工程指示 / 要求簡箋(E.I.)

工程指示編號：EI / 2015 / 20

工程編號：J - 837

工程名稱：觀塘裕民坊

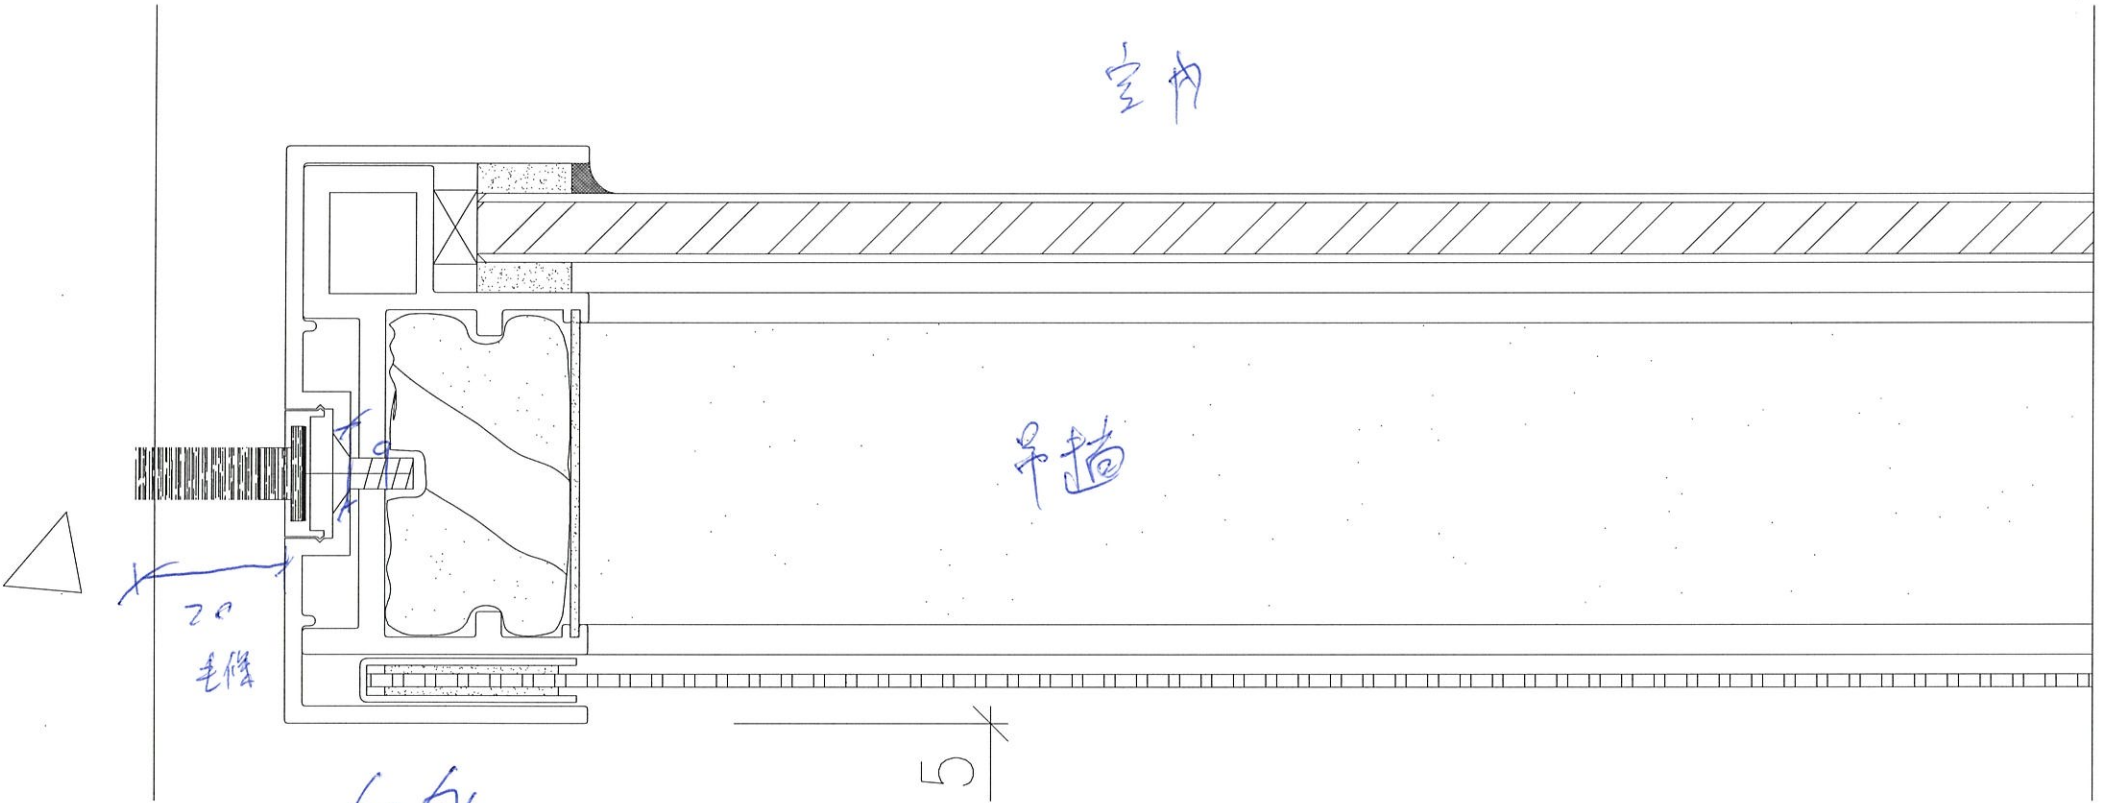
按現場業主要求，不接受用 816-G01 膠條做(EI1868A)，需改回用毛條

因現場使用 9x15 毛條仍有漏光情況，需訂購 9x20 加長毛條 (要軟毛)

另請抽取 120 米送地盤更換 16 樓吊趟毛條

請按 BM 訂購毛條供廠組裝用
